Comune di Bologna

OGGETTO : Nodo di Rastignano - 2° Lotto Completamento della Variante alla SP 65 “della Futa” mediante realizzazione della cosiddetta Asta principale variante di Rastignano tratto svincolo di Rastignano - Ponte delle Oche.

Parere finale Comune di Bologna.

PIATTAFORMA STRADALE TRAFFICO LEGGERO (SU NUOVA IMPOSTA)

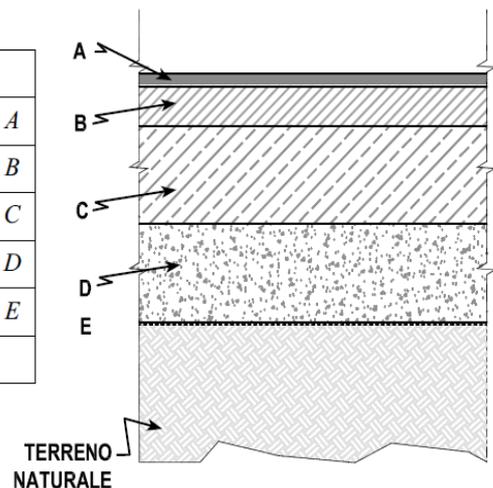
- 1) Nell'adeguamento di via Torriane (tratto corrispondente all'innesto della strada esistente sul nuovo asse stradale della Variante) il pacchetto proposto nell'elaborato ADD2101 è sottodimensionato rispetto alla stratigrafia prevista dalle "Linee Guida per la progettazione di interventi su strade, piazze ed infrastrutture ad esse connesse" adottate dal Comune di Bologna (si veda il primo stralcio riportato in calce): in quest'ultimo lo strato di sottofondazione in materiale riciclato o pietrisco può intendersi validamente sostituito dal rilevato in terra stabilizzata a calce previsto nel pacchetto proposto dal progetto, mentre non è possibile derogare dagli spessori e dalla tipologia degli strati di fondazione e di pavimentazione in conglomerato bituminoso contemplati nella stratigrafia sotto riportata.

- 5) Nei corselli di cui al punto precedente e in tutti i tratti di viabilità di competenza del Comune di Bologna lo strato di usura dovrà essere in conglomerato bituminoso modificato, come indicato nel primo stralcio sottostante.

[cm]	
Strato di usura in conglomerato bituminoso modificato (0-12)	4	A
Strato di base in conglomerato bituminoso (0-32)	10	B
Strato di fondazione in misto granulare stabilizzato	25-30	C
Sottofondazione in mat.riciclato/pietrisco* (CEDW**)	30	D
Geotessile		E
Totale	69-74

Validi per separare due pavimentazioni diverse affiancate

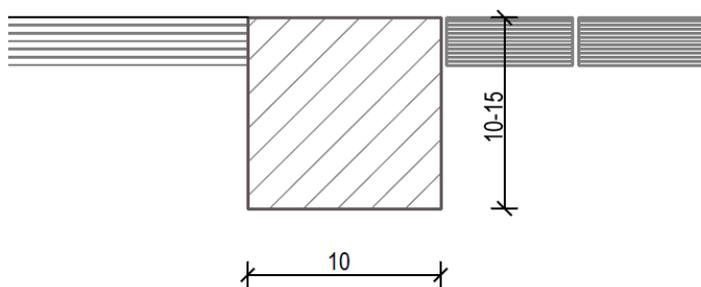
- 3) Gli stalli di sosta e i corselli dei due parcheggi pubblici a servizio del parco Paleotto dovranno essere delimitati dalle adiacenti aree sistemate a verde da cordoli in granito aventi sezione di 15x25 cm e un rialzo di 10-15 cm rispetto al piano finito di detti stalli e corselli.

- 4) La separazione tra le diverse pavimentazioni prevista negli stalli e corselli di cui al punto precedente dovrà essere realizzata con l'interposizione di un cordolo di granito a raso della sezione di 10x10-15 cm (come dal secondo stralcio riportato in calce, desunto anch'esso dalle Linee Guida citate al punto 1).

Fondazione: sezione minima cm.25x20
